Fornebubanen

SAK 21/6722 - FORNEBU BASE OG STASJON Fornebubanen

Supplerende informasjon

Fig. 1 – utsnitt gjeldende plan med rampe markert

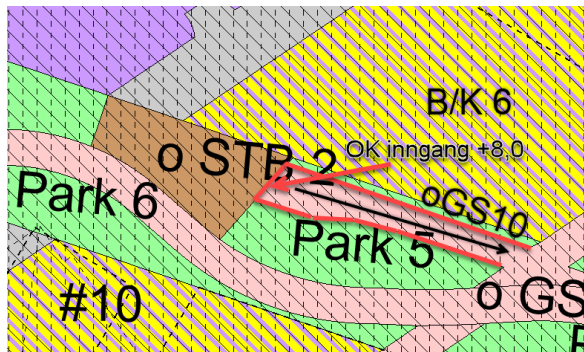
Grunneierne mener at stasjonsnedgangen tar uforholdsmessig mye plass i parken og trappen er en binding på terrenget som vanskeliggjør løsning av flomvei og universell tilgjengelighet. De viser til tidligere merknader knyttet til problematikken flomvei. Det konkluderes med at fordelene ved en dispensasjon ikke er klart større enn ulempene.

Dispensasjonsforholdet gjelder bruk av areal avsatt til park utenfor bygge- og formålsgrensen i den sørlige enden av adkomstbygget. Det nevnes i merknaden at bygget er strukket lenger, noe vi antar delvis henspeiler på resultatet av at byggegrensene i gjeldende plan ble lagt i formålsgrensen. At adkomsten tar uforholdsmessig mye plass i parken er en subjektiv mening. Grunneierne nevner ikke at FOB har gått bort fra å bygge rampen det er tilrettelagt for i felt oGS10 i gjeldende plan, som ville ha ligget som en barriere langs store deler av grensen mellom B/K6 og den framtidige allmenningen (se fig. 1). Dette angår ikke den varslede dispensasjonen, men nevnes for informasjon.

Fig. 2 – utsnitt plangrunnlag før endring

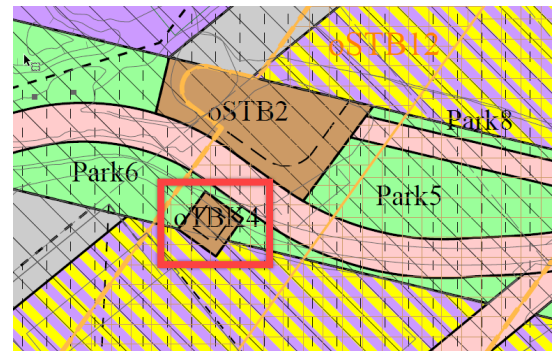
Et annet forhold som har påvirket stasjonsadkomstens utstrekning er at man i forbindelse med endring av områdeplanen så en mulighet til å fjerne (oTBK4) fra parkdraget for å frigi areal og bedre siktforholdene (se fig. 2). De tekniske installasjonene som var tenkt på plassere innenfor dette formålet var forutsatt integrert i adkomstbygget. Dette angår heller ikke den varslede dispensasjonen, men nevnes for å gi et mer fullstendig bilde av utviklingen av prosjektet.

Fig. 4 Utsnitt av illustrasjon fra Flomvurderinger for Allmenningen (FOB), flomvei vist med blå stiplede strek.

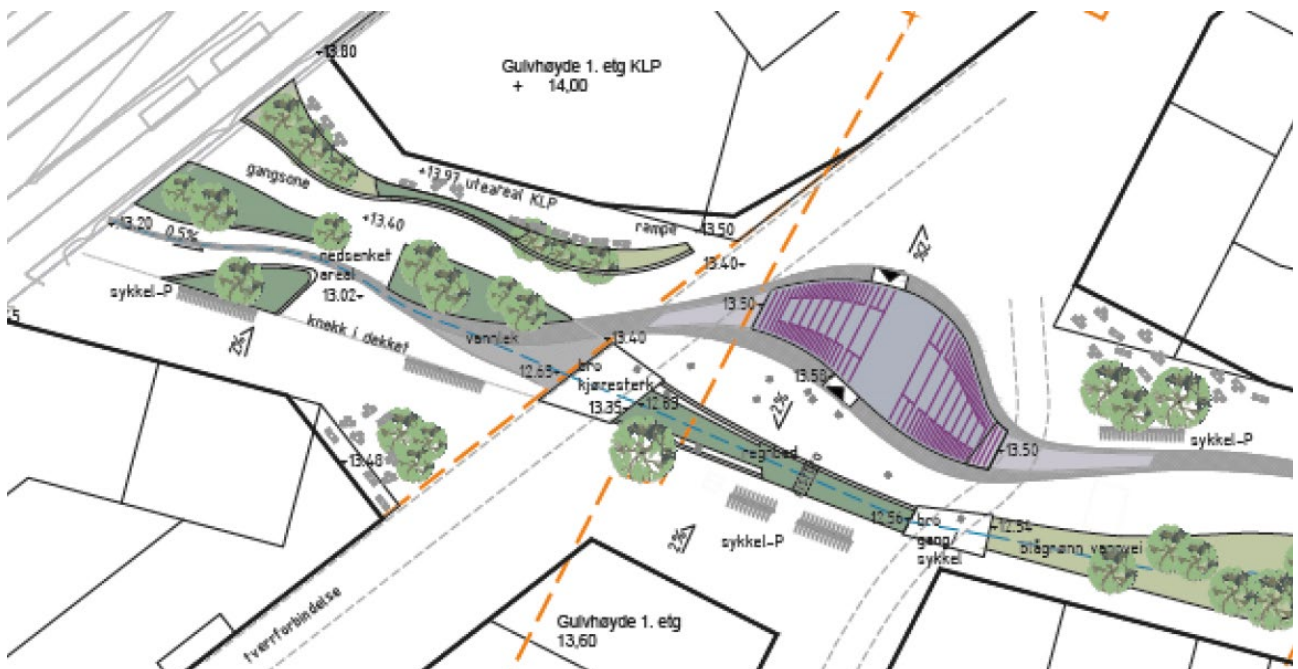
I notatet blir både adkomstens plassering, størrelse og utforming sett på som et problem. Plassering er regulert og avklart. Størrelsen er også avklart i gjeldende plangrunnlag. Situasjonen med trappen i overgangen mellom bygning og park er omtalt i dispensasjonssøknad og kommentar til merknad i punkt over (punkt 1 og 2). Utformingen gir allmennheten en mulighet for opphold som ikke nevnes i notatet. Konsulentene i felles plan nevner imidlertid i skissen som omtales nedenfor at sittetrappene på adkomstbygget er enkle og gratis steder å henge og se og bli sett.

Det oversendes kopi av innspill som er sendt i e-post fra Rodeo til Bærum kommune felles plan datert 28.11. med skissen «Foreløpig utomhusplan Reisetorget». I skissen er adkomstbygget lagt inn med plassering og høyder som i innsendt søknad (utsnitt fig. 3). Sammenligner man skissen med en figur som er vist i dokumentet «Flomvurderinger for Allmenningen» som ble sendt inn med rammesøknaden (vedlegg E401_O), figur 2 s.4 (utsnitt fig. 4), mener vi å kunne hevde at det vil være mulig å utforme dette området i tråd med skissen. FOBs forslag til at tverrforbindelser over flomveien kan utformes med broer, er ikke vist i skissen, men prinsippet om en åpen nedsenkning i bygulvet for flomveien er videreført. FOBs prosjekterende rådgivere har tidligere foreslått at man vurderer inntrukne fasader i 1. etasje på bebyggelsen som ligger nært opp til Reisetorget for å gi et større spillerom for de ulike funksjonene som skal inn, så som tverrforbindelser, oppstillingsplasser for utrykningskjøretøyer, møblering for uteserveringer eller annet opphold. I skissen er det foreløpig vist inntrukne fasader på alle bygg bortsett fra ved det sør-østre hjørnet.
